表 A.0.3 监理通知单 ★

工程名称：宾阳县渔光一体一期苏关塘 60MW 光伏发电项目

编号：BYXM-TZD-SGT-024

事由：关于二标段 20#、21#方阵管桩施工、支架及组件安装存在的问题通知

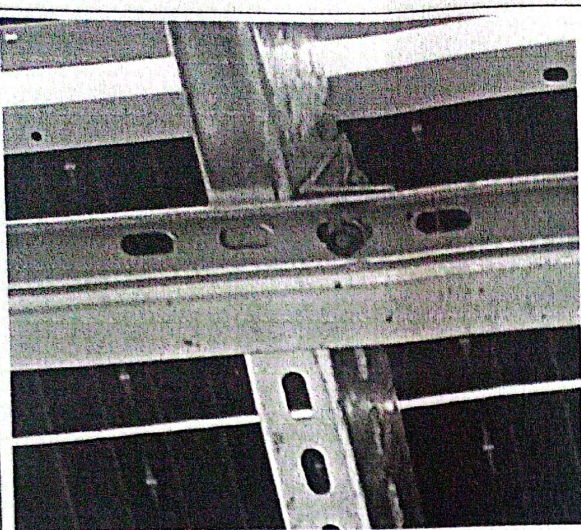
- 1、支架檩条连接处螺栓未安装平垫。
- 2、组件安装过程中有错边现象，边缘安装不整齐。
- 3、个别支架基础管桩垂直度偏差较大，不符合设计要求。
- 4、抱箍紧固螺栓未安装平垫、且螺栓穿孔方向不一致。
- 5、支架斜梁与檩条连接处螺栓固定螺栓未安装。

- 1、已完成 20 区、21 区支架檩条连接处螺栓未安装平垫的整改工作；
- 2、已完成 20 区、21 区组件安装过程中有错边现象，边缘安装不整齐的整改工作；
- 3、已完成 20 区、21 区个别支架基础管桩垂直度偏差较大的整改工作；
- 4、已完成 20 区、21 区抱箍紧固螺栓未安装平垫、且螺栓穿孔方向不一致的整改工作；
- 5、已完成 20 区、21 区支架斜梁与檩条连接处螺栓固定螺栓未安装的整改工作。

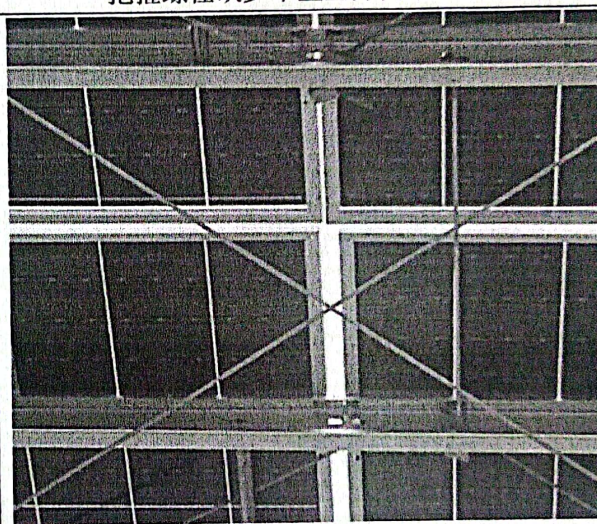
斜梁与檩条处未安装螺栓

抱箍螺栓缺少平垫且方向不一致

个别管桩垂直度

组件边缘错边不对齐

檩条连接件螺栓缺少平垫
